Enquête publique
Modification n°2 du PLU

Commune de Montbonnot Saint-Martin

ANNEXES

PROCES VERBAL DE SYNTHESE DES OPERATIONS

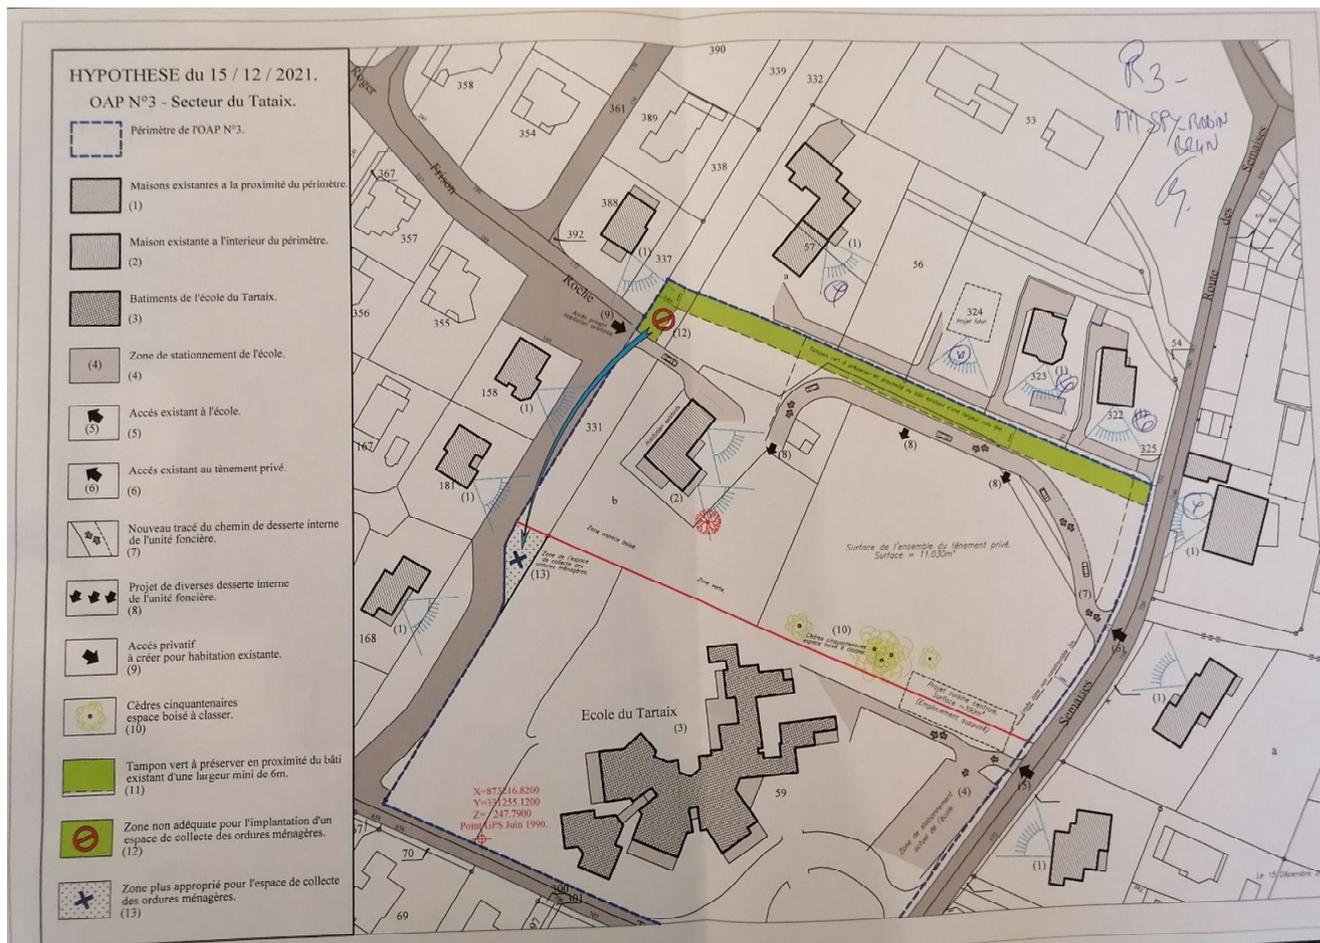
2- ils s'interrogent sur le fait que le « tampon vert » prévu dans l'OAP ne comporte pas d'indication de dimensions contrairement aux dispositifs de même type prévu dans les OAP des Mallettes ou route de la Doux (dimensionnés à 6 m.). Ce tampon se situe aujourd'hui le long de la voie « possiblement projetée » et rien n'indique qu'en cas de positionnement différent de la voie de desserte interne le « tampon vert » ne soit pas réduit à la portion congrue voire à néant.

3- Concernant les cônes de vue sur le site sud-est vers la route des Semaises, ils souhaitent que soit précisé le cône de vue depuis chacune des deux maisons concernées et non pas un cône à la pointe flottante entre deux maisons, soit un traitement identique aux cônes du secteur nord rapportés chacun à une maison.

4- Concernant le secteur prévu pour l'implantation de la cuisine centrale, ils relèvent que cela impacterait des éléments de patrimoine paysager à protéger au titre du L.151-23 dont au moins 3 cèdres d'environ 40 ans d'âge.

Plus globalement concernant ce projet d'implantation de cuisine centrale ils s'interrogent sur l'intérêt de localiser cet équipement à cet endroit compte tenu de l'environnement bâti, de la présence d'une zone artisanale en devenir à proximité et pouvant l'accueillir, des nuisances liées au trafic induit (approvisionnement, distribution) et de la sécurité des circulations piétonnes au droit de l'accès prévu.

La commune ne souhaite pas dimensionner le tampon vert mentionné dans l'OAP. Elle veillera lors de l'instruction des autorisations d'urbanisme à son maintien. Les constructions bordant les propriétés de Messieurs SPY / ROBIN / BRUN ne pourront donc pas s'implanter en limite de propriété, mais à une distance de H/2 minimum 2m. Une haie variée pourra être plantée dans cette bande minimum de 2m.

La modification du PLU en cours, n'a pas vocation à expliquer le fonctionnement d'une cuisine centrale. Le projet fera l'objet d'une présentation aux riverains lorsqu'il sera suffisamment abouti et lorsque les conditions sanitaires le permettront.

La localisation est aussi pensée pour limiter les trajets, avec une implantation au droit d'une des écoles et du centre de loisirs. Elle n'est pas directement en relation avec les maisons existantes, elle le sera avec les habitations de la future OAP du Tartaix, pour lesquelles
